## Mémoire en réponse

Centrale photovoltaïque au sol – Vivonne,  
Lieu-dit Les Plantis

**PC 086 293 22 A0003**

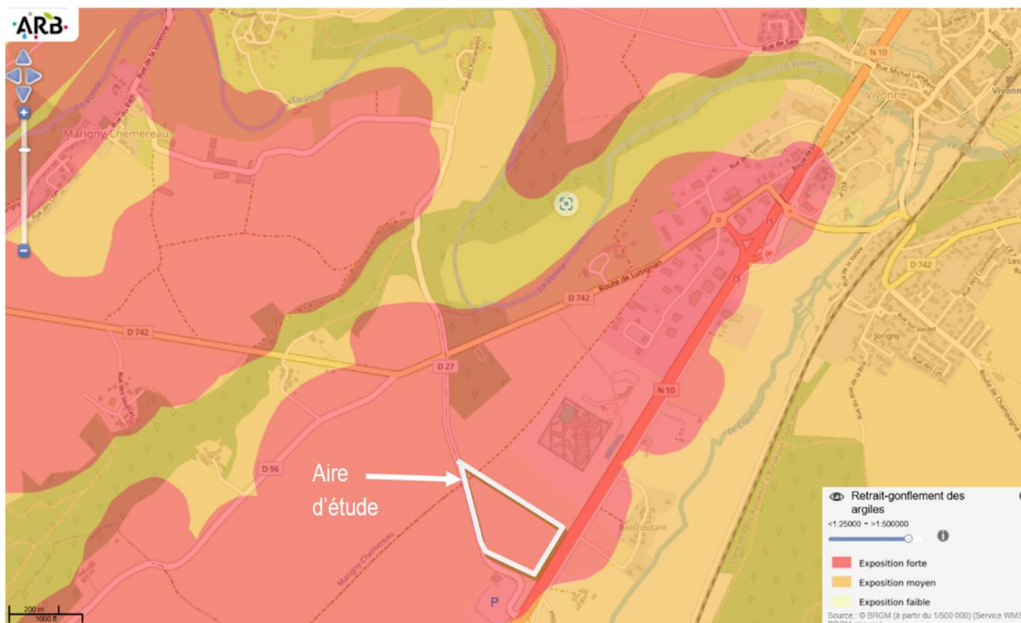
La MRAe recommande de présenter un bilan des émissions de gaz à effet de serre du projet sur l'ensemble de son cycle de vie, en se référant au guide méthodologique de février 2022 (Ministère de la Transition Écologique) relatif à la prise en compte des émissions de gaz à effet de serre dans les études d'impact, et de préciser les mesures permettant de les réduire. Le bilan devrait notamment prendre en compte, au stade de la concrétisation du projet, le lieu et le mode de production des matériaux (panneaux en particulier), ainsi que le mix énergétique du pays de production, le transport jusqu'au site du projet, la phase de travaux, l'entretien, et la phase de démantèlement ;

En complément des économies de gaz à effet de serre induit par la production annuelle de la centrale photovoltaïque (3 017 tCO<sub>2</sub>/an, mentionnées p.91 de l'étude d'impact environnemental), le récapitulatif du contenu carbone de l'installation sur l'ensemble de son cycle de vie est détaillé ci-dessous (basé notamment sur la Base Carbone ADEME, le guide méthodologique 2022 de la SEVE et le référentiel 2014 ADEME, Armines, Cycleo) :

<b>SYNTHESE EMISSIONS DE CO<sub>2</sub> PAR ACTIVITE</b>	Impact carbone teqCO <sub>2</sub>
Panneaux Photovoltaïques	2 612
Acier structure	2 051
Onduleurs, câblage, transformateurs et poste de livraison	1 109
Génie civil, voirie, clôture, installation et démantèlement	212
Exploitation – maintenance sur 30ans	9
Fret	97
<b>Total</b>	<b>6 089</b>

Sur 30 ans d'exploitation de la centrale, la production électrique sera de 284 268 MWh soit 9 475 610 kWh/an et l'impact carbone sera de 6 089 t<sub>eq</sub>CO<sub>2</sub>, soit 21 gCO<sub>2</sub>/kWh produit. Les émissions de CO<sub>2</sub> pour la production électrique dans l'Union Européenne sont actuellement d'environ 300 gCO<sub>2</sub> / kWh (source [www.statistiques.developpement-durable.gouv.fr](http://www.statistiques.developpement-durable.gouv.fr)).

$$9\,475\,610 \text{ kWh/an} \quad \times \quad (300 - 21 \text{ gCO}_2/\text{kWh}) = 2\,639 \text{ tCO}_2/\text{an}$$
